改善箇所説明図

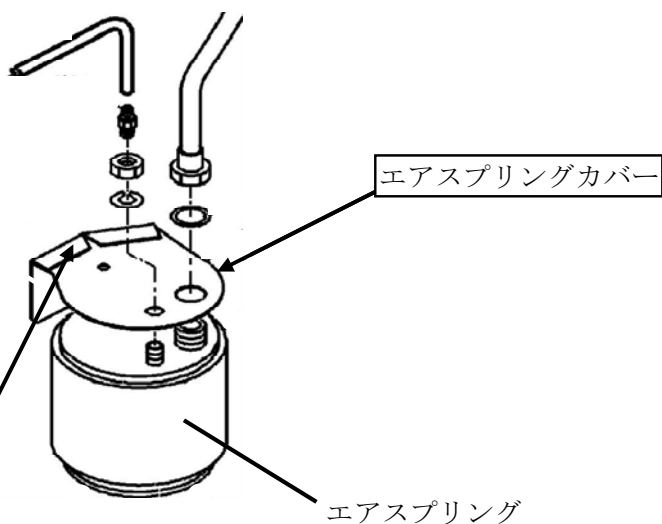
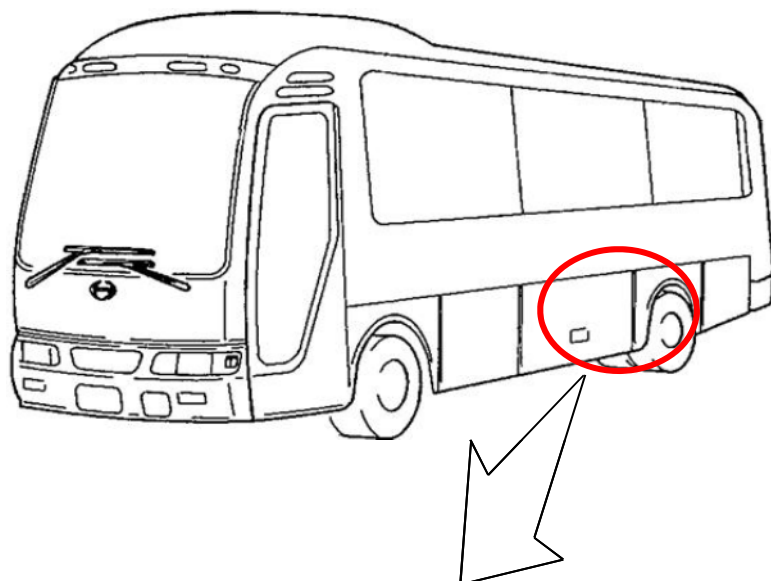
基準不適合発生箇所

小型バスにおいて、後輪左側のエアスプリングカバーの溶接が不適切なため、走行中の振動等によりカバーの溶接が剥がれ、カバーが脱落するおそれがある。

改善の内容

全車両、当該カバーを良品と交換する。

識別：ネームプレート左上に黄色ペイントを塗布する。
